Centrale solaire photovoltaïque au sol
Lieu-dit « La Croix Lattée »

Dossier n° PC 087 105 20 J5306

Réponse à l'avis de l'autorité environnementale n°MRAe 2020APNA94 sur le dossier présentant le projet et comprenant l'étude d'impact.

Octobre 2020

Figure 4. Carte de localisation des zones humides selon le critère végétation (extrait de l'étude d'impact – Source : ECR Environnement)

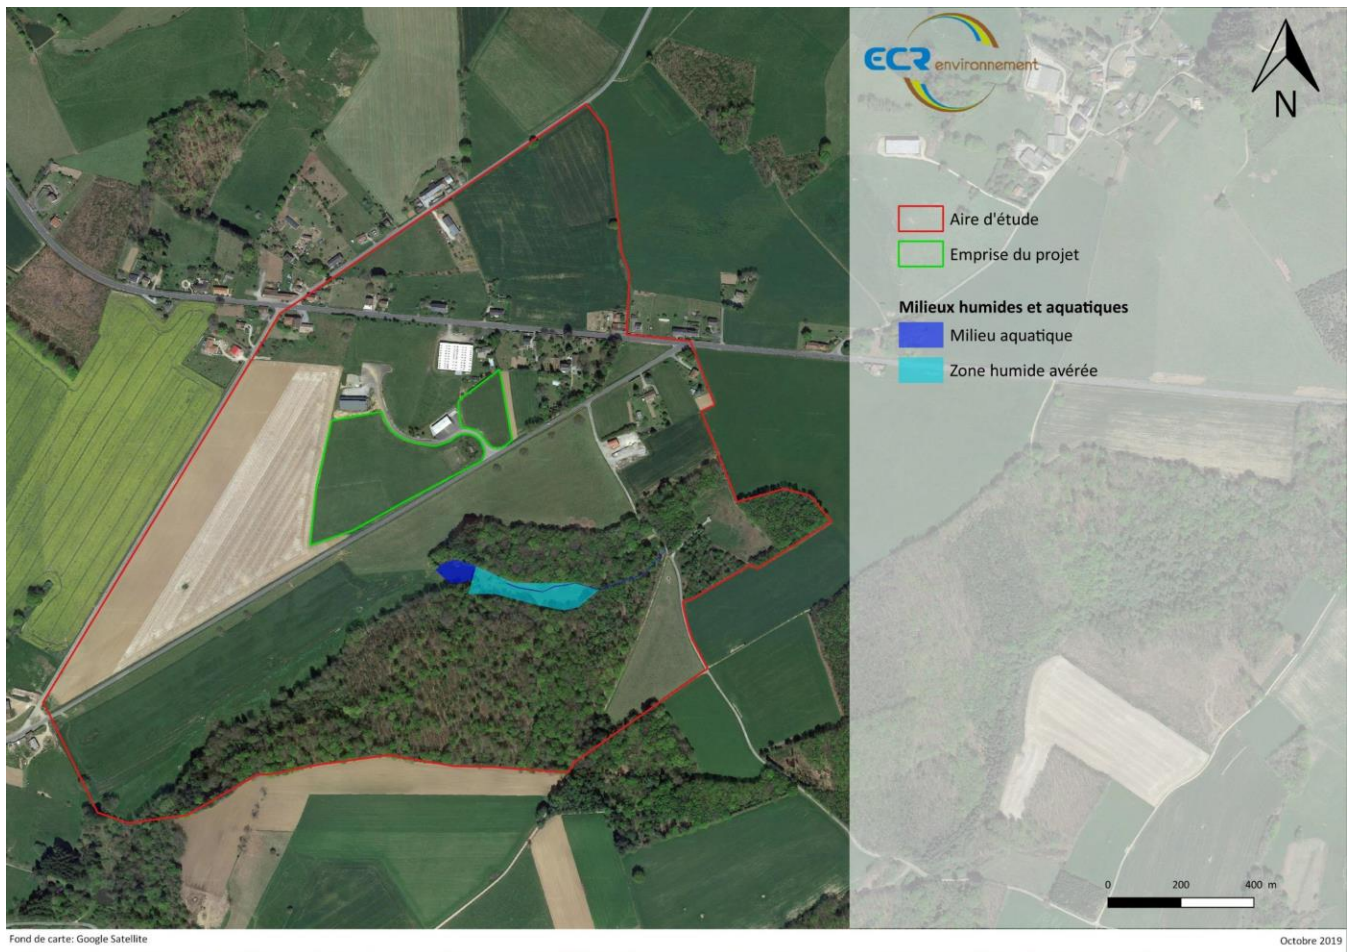
« En revanche, la MRAe souligne que l'étude d'impact ne présente pas de diagnostic complet des zones humides (page 68 et 69 de l'étude d'impact). L'étude conclut à l'absence de zones humides sur l'emprise du projet sans le justifier pleinement. Il y a lieu de compléter l'étude d'impact notamment sur l'analyse pédologique, en prenant en compte les nouvelles dispositions intervenues par la loi du 24 juillet 2019 renforçant la police de l'environnement sur la caractérisation des zones humides. »

L'étude des habitats et de la végétation présente dans le cadre de l'étude d'impact (pages 69 à 72) concluait à l'existence de deux zones humides (« Prairie humide à *Juncus acutiflorus* » et « Saulaie ») localisées en dehors de la ZIP. Ainsi aucune zone humide selon le critère végétation n'était impactée par le projet.

Figure 5. Volumes consommés et produits transitant sur le réseau public de distribution d'électricité sur la communauté de communes Briance Combade (Source : ENEDIS, Bilan de mon territoire)

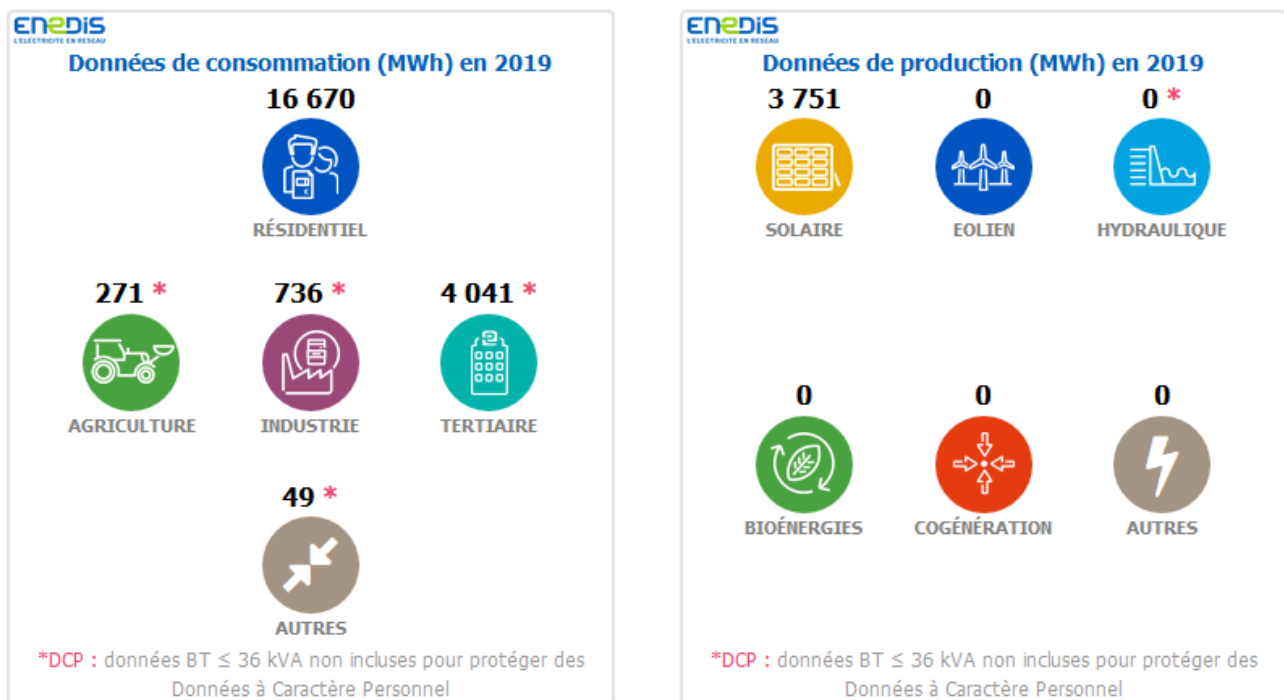
« La MRAe note que le projet de centrale photovoltaïque, même s'il se situe en zone UI du PLU dédiée aux activités économiques, s'implante sur des espaces actuellement à dominante naturelle.

Le choix d'implantation de la centrale aurait mérité d'être argumenté en comparaison avec d'autres sites d'implantation par une analyse circonstanciée d'alternatives, notamment sur des terrains déjà artificialisés. »

En effet, la communauté de communes Briance Combade présente en 2019 une consommation de 21 767 MWh pour une production d'électricité issue des énergies renouvelables de 3 751 MWh, soit environ 17% de la production d'électricité.
